**Autorité environnementale**

**Avis délibéré de l’Autorité environnementale  
sur l’aménagement de l’échangeur n°8 de l’A13  
à Chapet (78)**

**n°Ae : 2026-013**

Avis délibéré n° 2026-013 adopté lors de la séance du 23 avril 2026

Figure 4 : Espace boisé classé dans le périmètre d'étude. En vert, l'espace boisé classé (source : dossier)

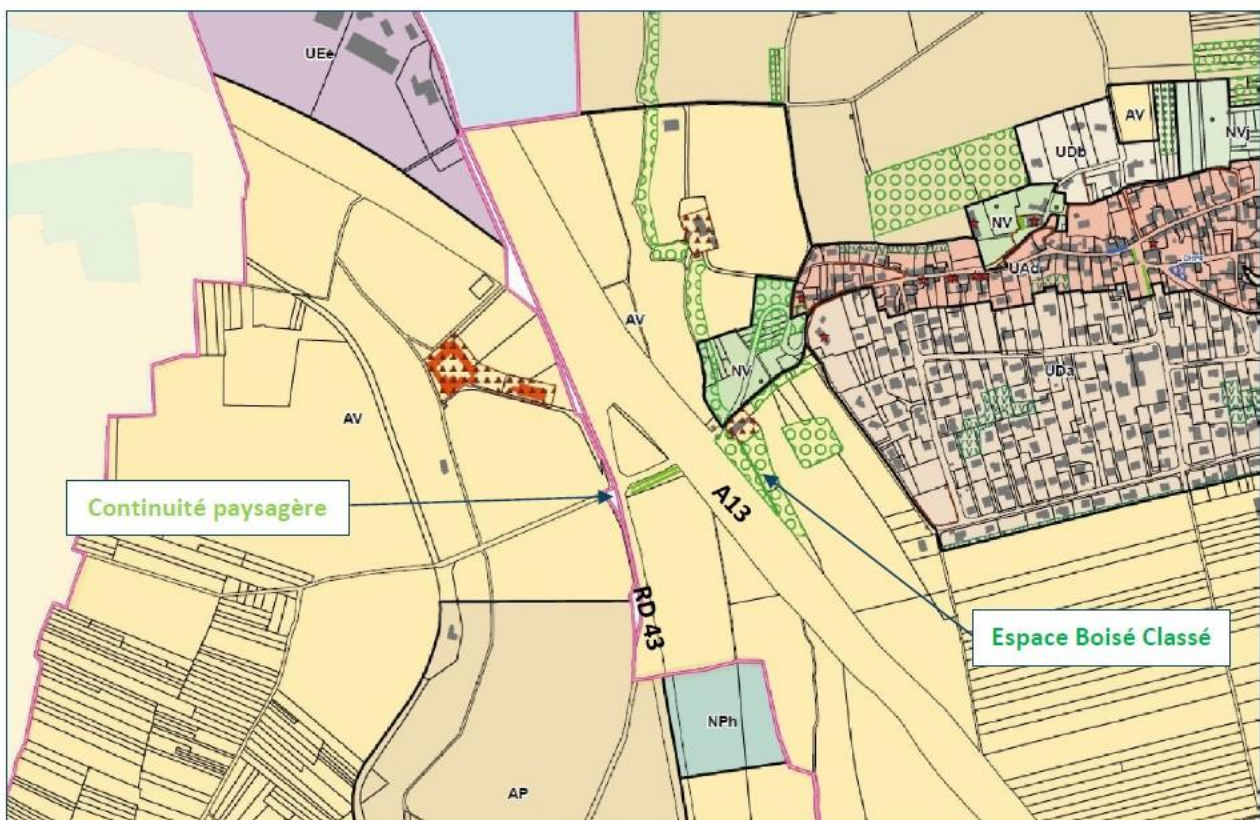
Le site du projet est situé en dehors de toute zone naturelle réglementaire et patrimoniale. Un espace boisé classé est situé de l'autre côté de l'A13 par rapport au projet (cf. figure 4 suivante). Le dossier ne décrit pas l'historique de sa création ni n'éclaire le lien éventuel avec le Ru d'Orgeval.
